ナンバーディスプレイ・アダプタ FS-A-01 のケース(外箱)変更

2008年2月7日
有限会社エフシステムズ

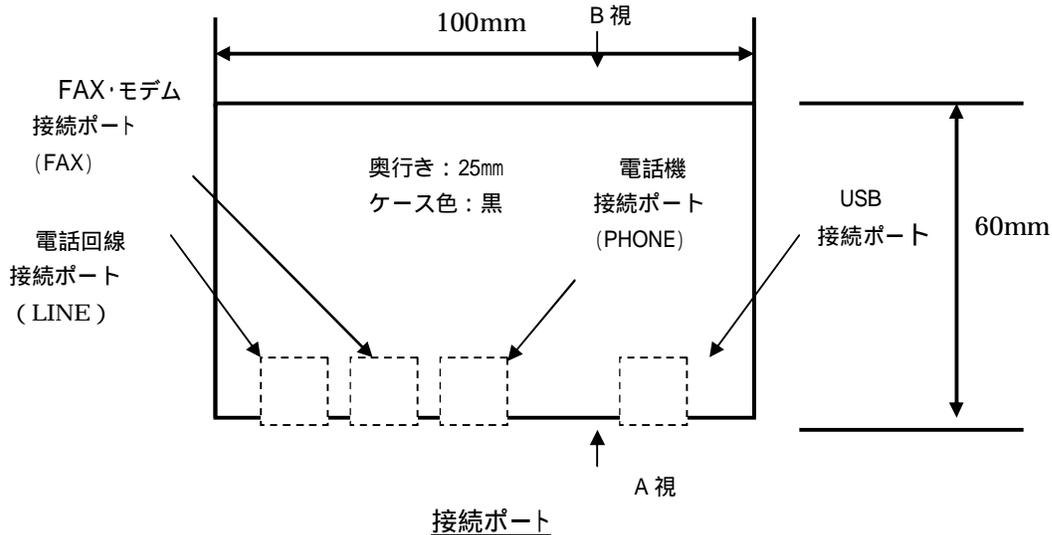
ナンバーディスプレイアダプタのケース(外箱)は上ふたが簡単にはずせる、接続ポートの表示がないなどの問題点がありましたので、以下の仕様に改良変更いたします。
尚、機能については変更がありませんので、よろしくご了承の程お願いいたします。

外形寸法	接続ポートの位置
変更前	58mm(W) × 18mm(H) × 95mm(D)	
変更後	60mm(W) × 25mm(H) × 100mm(D)	下図のごとく変更
